NEWSAftermarket @

AM04 / 2022

Modification des mâchoires de frein pour essieux de remorques surbaissées 10 - 12 t

Mâchoire de frein: 05.091.14.77.1 (toujours valable pour les essieux 9 t avec SN 3020) Mâchoire de frein: 05.005.79.34.1 Kit de réparation : 09.801.09.35.0

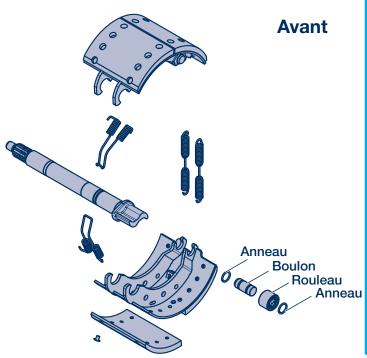
Pour les essieux de remorques surbaissées 10 – 12 t avec frein SN 3020, les mâchoires de frein 05.091.14.77.1 sont désormais remplacées par les mâchoires de frein 05.005.79.34.1 dans le cadre d'une optimisation de ces produits.

Cette optimisation se caractérise par le fait que le boulon du galet est désormais soudé avec le segment de frein afin d'augmenter la résistance pour la plage de charge par essieu ≥ 10 t.

Avec l'introduction de la nouvelle mâchoire de frein 05.005.79.34.1, un nouveau kit de réparation 09.801.09.35.0 est également mis à disposition pour la plage de charge par essieu ≥ 10 t.

Pour les essieux de remorques surbaissées 9 t avec frein SN 3020, l'utilisation du modèle actuel 05.091.14.77.1 demeure inchangée.
